GEMEINDE ECHING
BEBAUUNGSPLAN NR. 19 "NORDÖSTLICHE KLEISTSTRASSE"

4. ÄNDERUNG

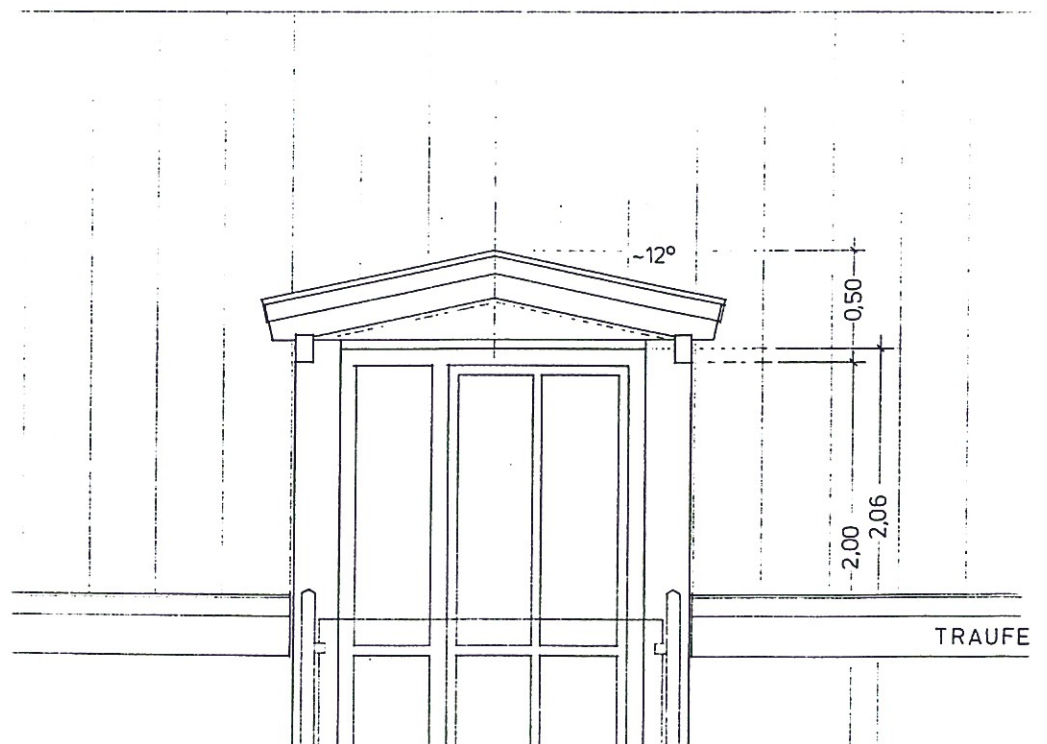
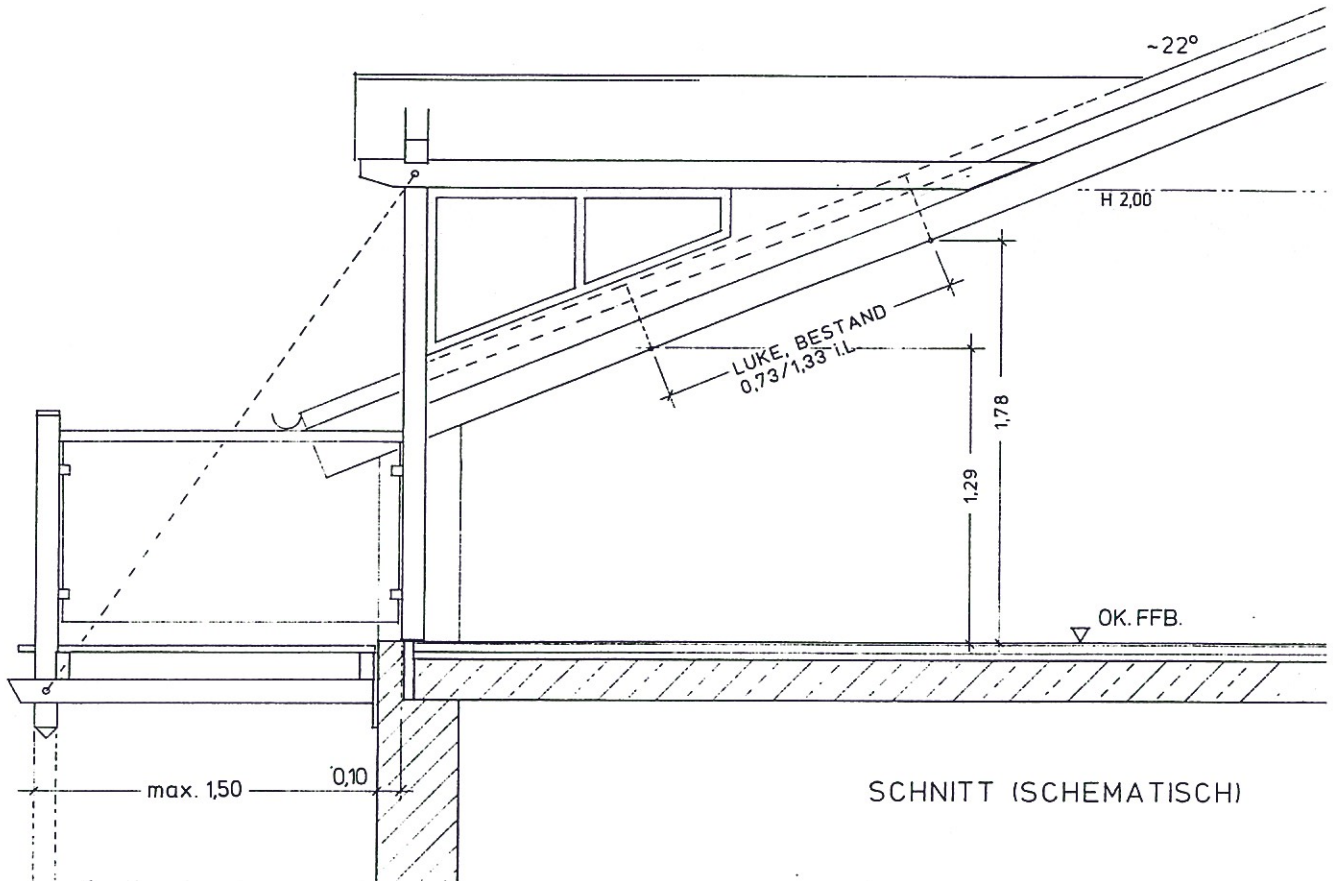
Dachaufbauten in Form der schematischen Darstellungen sind zulässig, sowohl auf der südlichen als auch auf der nördlichen Dachfläche, jedoch je Reihenhaus nur eine Gaube auf jeder Dachfläche. Aus Gründen der Fassadengestaltung sind die Maßangaben der nachfolgenden Darstellungen einzuhalten, das gilt besonders für die Außenmaße des Fenster-Türelements und deren Sprossenteilung.

In Verbindung mit dem Fenster-Türelement ist ein Balkon zulässig; -um den Anschluss des Balkongeländers im Bereich der unterbrochenen Traufe von vornherein zu berücksichtigen, darf die Breite des Balkons die der Gaube (Außenmaß) nicht überschreiten.
